Aggiornamento Elaborato 2 del PAI Po e Allegato 4.1 all'Elaborato 2 del PAI Po
Aggiornamento Mappe aree allagabili del PGRA – Ambito RSCM

Scheda di sintesi a seguito della conclusione della fase di partecipazione sul progetto

Corso d'acqua: Torrente Pioverna

Comune di Barzio

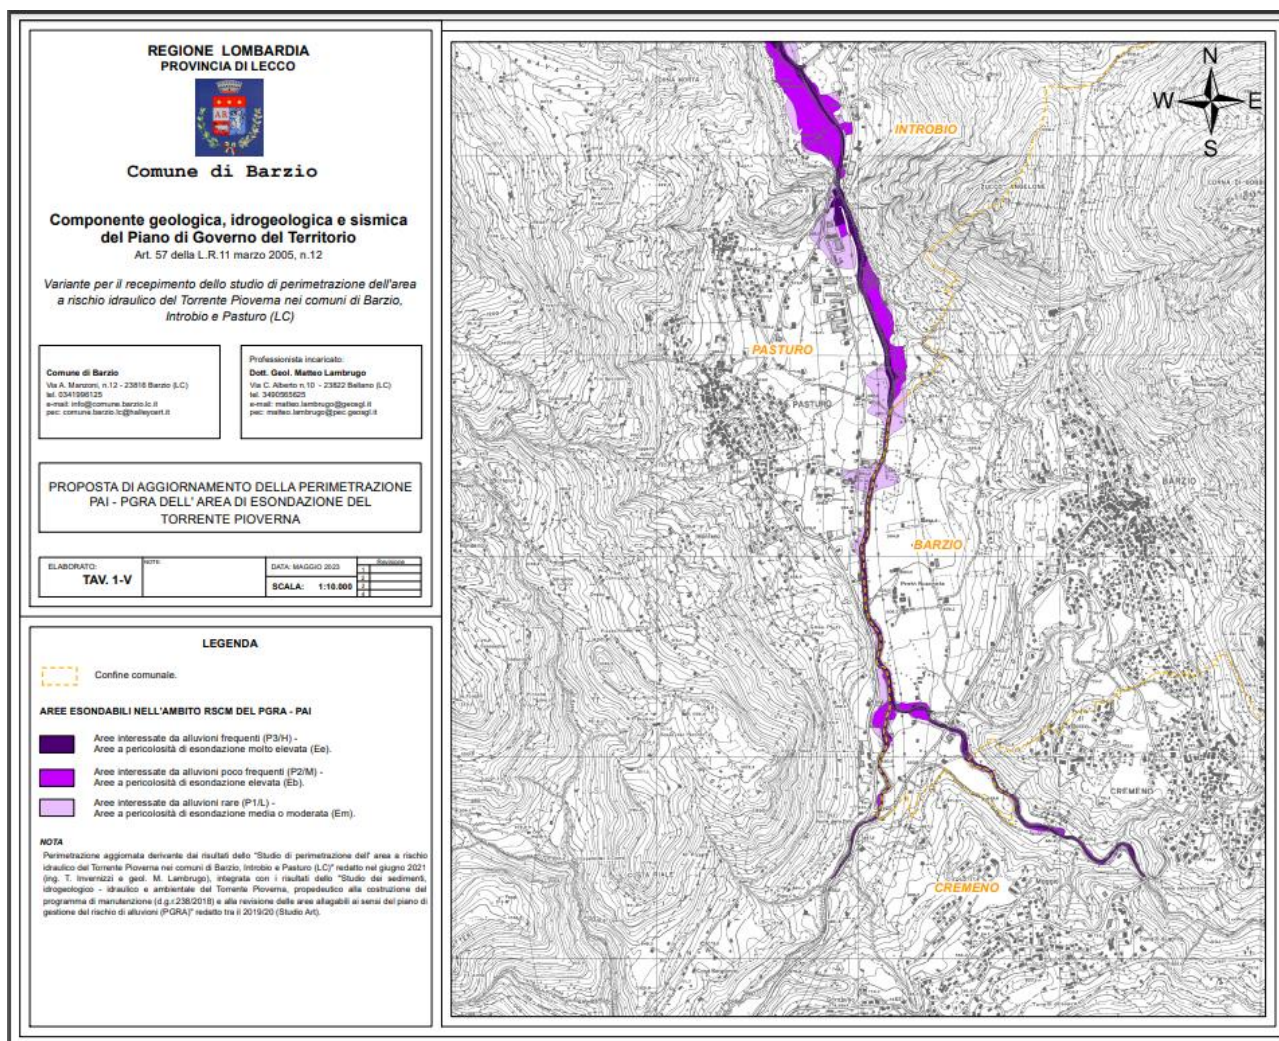
Il comune di Barzio, nella componente geologica del PGT completata nel maggio 2023 ha inserito una proposta di aggiornamento del PAI e PGRA, che comporta:

- la modifica alla delimitazione delle aree Ee, Eb ed Em PAI e P3/H, P2/M e P1/L PGRA relative al Torrente Pioverna;
- la riclassificazione dell'Area RME 054_LO_LC da Zona 2 – Frana ad area Ee e la sua ridelimitazione, in coerenza con l'esito dello studio d'asta 2018-2020 e con l'approfondimento svolto dai comuni di Barzio, Introbio e Pasturo;

Sulla proposta di aggiornamento (riportata nell'immagine sottoriportata) il Comune di Barzio ha preventivamente acquisito il parere di Regione Lombardia, espresso con le note Z1.2021.0015235 del 13/05/2021 e Z1.2021.0044188 del 09/11/2021.

CARTA PAI - PGRA

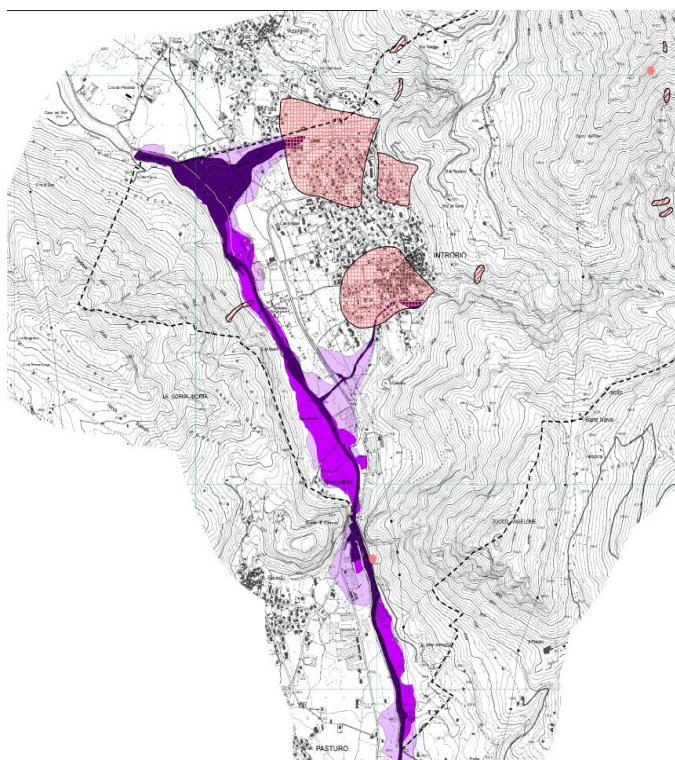
Il comune di Introbio, nella componente geologica del PGT completata nell'ottobre 2023 ha inserito una proposta di aggiornamento del PAI e PGRA, che comporta:

- la modifica alla delimitazione delle aree Ee, Eb ed Em PAI e P3/H, P2/M e P1/L PGRA relative al Torrente Pioverna e al Torrente Acquaduro;
- la riclassificazione dell'Area RME 054_LO_LC da Zona 2 – Frana ad area Ee e la sua ridelimitazione, in coerenza con l'esito dello studio d'asta 2018-2020 e con l'approfondimento svolto dai comuni di Barzio, Introbio e Pasturo;

Sulla proposta di aggiornamento il Comune di Introbio ha preventivamente acquisito il parere di Regione Lombardia, espresso con le note Z1.2021.0015235 del 13/05/2021 e Z1.2021.0044188 del 09/11/2021 relativamente allo studio di approfondimento dello studio d'asta del Torrente Pioverna e con nota Z1.2023.0032468 del 02/08/2023 relativamente alla proposta di modifica del Torrente Acquaduro.

Aggiornamento Elaborato 2 PAI e Allegato 4.1 all'Elaborato 2 del PAI approvato

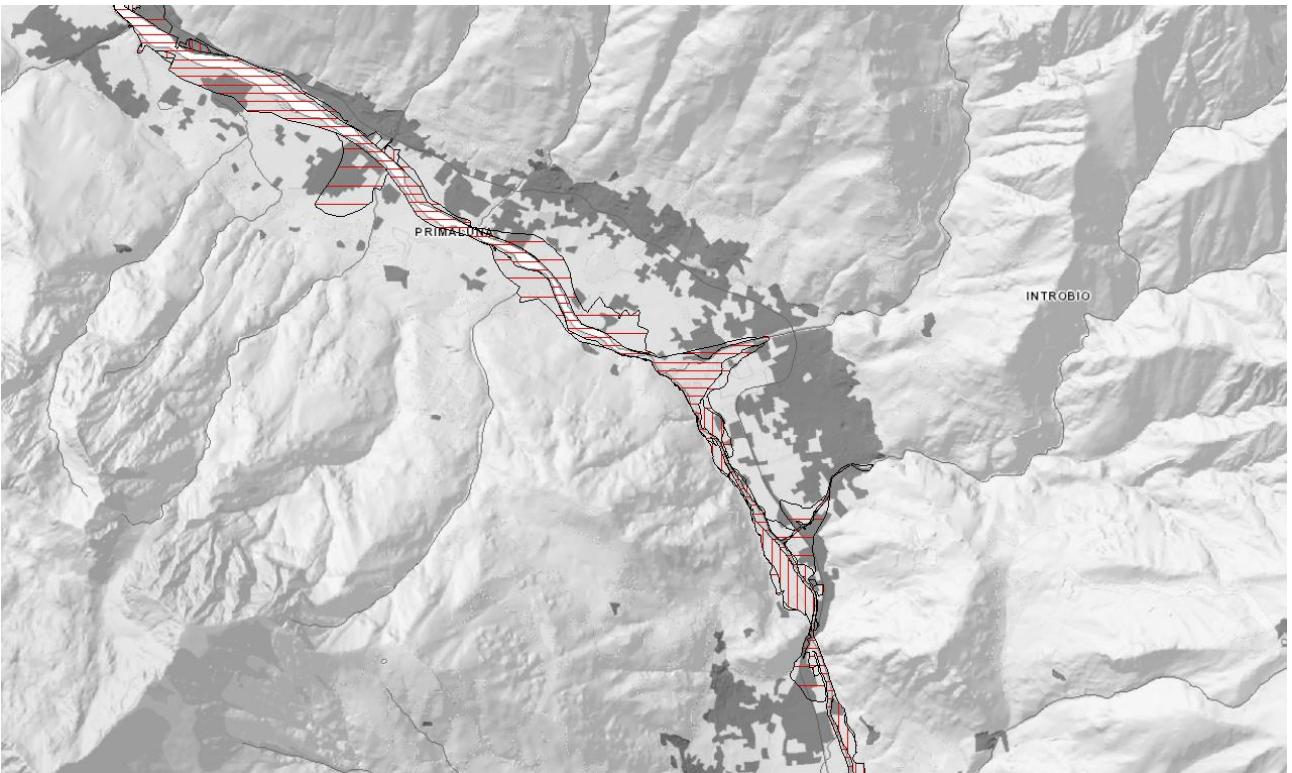
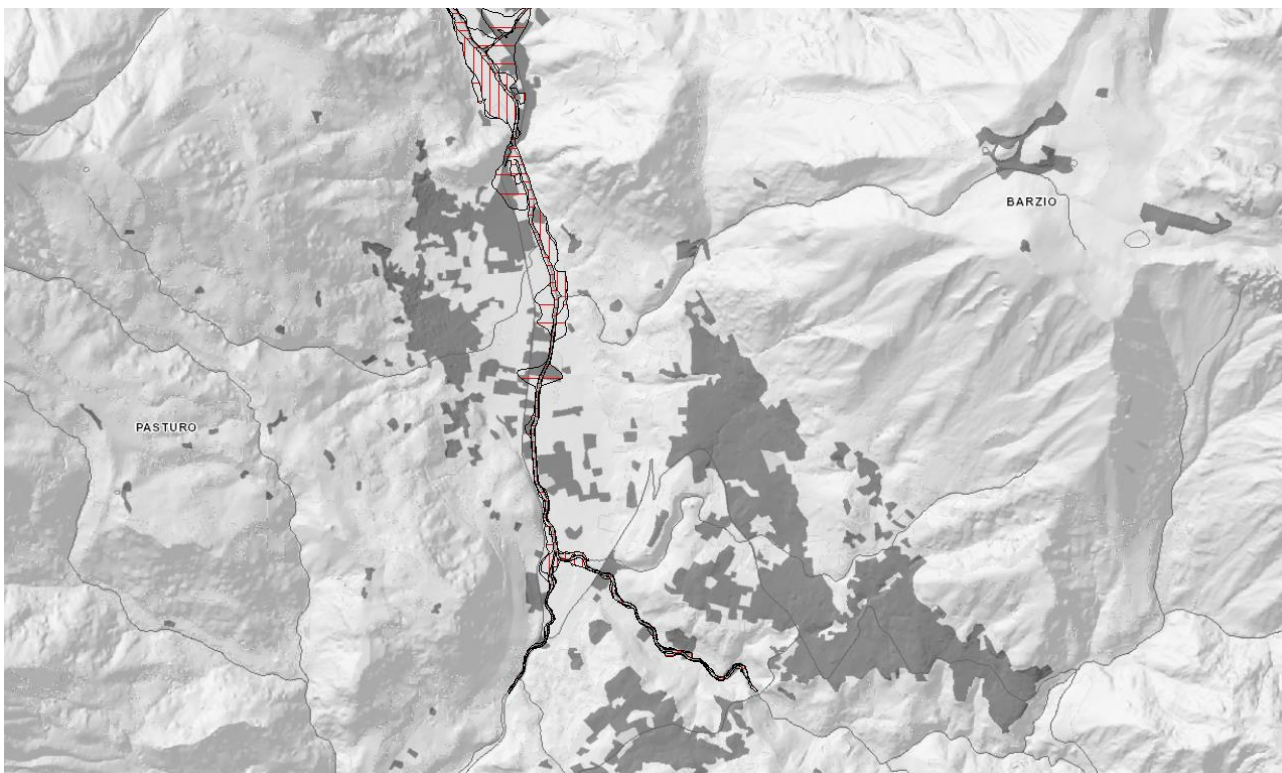
- vengono ridelimitate le aree Ee, Eb ed Em sull'asta del Torrente Pioverna e sull'affluente Acquaduro (sponda destra in Comune di Introbio);
- viene ridelimitata l'Area RME 054_LO_LC per la porzione ricadente entro i Comuni di Barzio e Introbio da Zona 2 – Frana ad area Ee. Resta invariata la delimitazione e classificazione dell'area RME 054_LO_LC in Comune di Cortenova;
- vengono aggiornate le mappe PGRA per l'ambito RSCM in coerenza con le modifiche di cui ai punti precedenti.
